B.V.H	DGH in Motzfeld		
LV.Pos.	16.01	1 Stück	
Anforderung	Ausentür- wärmedämmt		
DIN-Richtung	rechts Gehflügel		
System	Schüco AWS / ADS 70 HI		
Farbe	Rahmen	RAL ?	
	Flügel	RAL ?	
Glas Füllung	Flügel	Isolierglas 2x6mm VSG,16mm LZR	
	Seitent.	Isolierglas 2x6mm VSG,16mm LZR	
	Oberl.	Isolierglas 2x6mm Float,16mm LZR	
Bänder	Rollenband EV1 239401		
Schloß	Riegelfallenschloß 35er Dorn (241256)		
Panikfunktion	ohne	B	C
E-Öffner	ohne		
Türdrücker Gangflügel	Bandseite	Aluminiumstoßgriff	
	B-gegenseite	Aluminiumstoßgriff Aluminiumdrücker	
Standflügel	Treibriegel 239342		
Rosette	PZ Rostte beidseitig		
Türschließer	1 x GEZE TS5000 IS L		
Gleitschiene	mit Rasterfeststellung		
Rauschalter	ohne		
Rauchmelder	ohne		
Haftmagnet	ohne		
Auslösetaster	ohne		
Sicherungsbolzen	ohne		
Anschlüsse Sicht Bandseite	rechts	Beton	
	links	Beton	
	oben	Beton (Sturz)	
	unten	Fliesen OKFF

Projekt-Bauherr		Farbe	Material	Maßstab
DGH in Motzfeld		??????	Aluminium	1:1
		Benennung	Haupteingangsur EG	
Änderung	Datum			
M.Thomas	05.09.08	059-08	001	001
Gezeichnet	Datum	Auftragst-Nr	Zeichnungs-Nr.	Blatt-NR

Ansicht

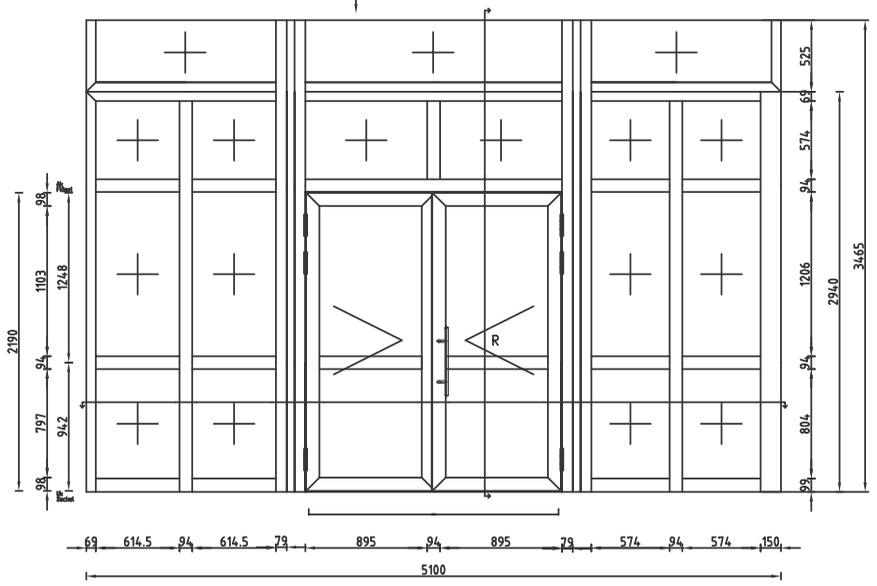
Das Paneel welches angepasst werden muss.

Auf das Oberlicht wird ein Blendrahmen mit Glasleiste aufgesetzt welcher mit einer Paneelfüllung ausgeführt wird und nicht umlaufend geschlossen ist, da die Paneele an die vorhandenen Holzbalken angepasst werden müssen..

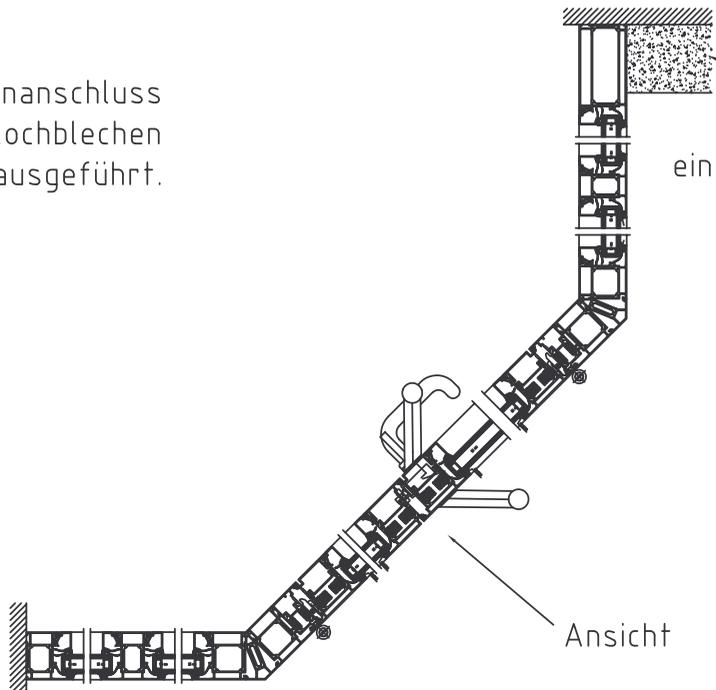
Der Deckenanschluss wird mit Lochblechen ausgeführt.

Der Blendrahmen wird einseitig breiter ausgeführt, da 100mm Dämmputz aufgebracht wird.
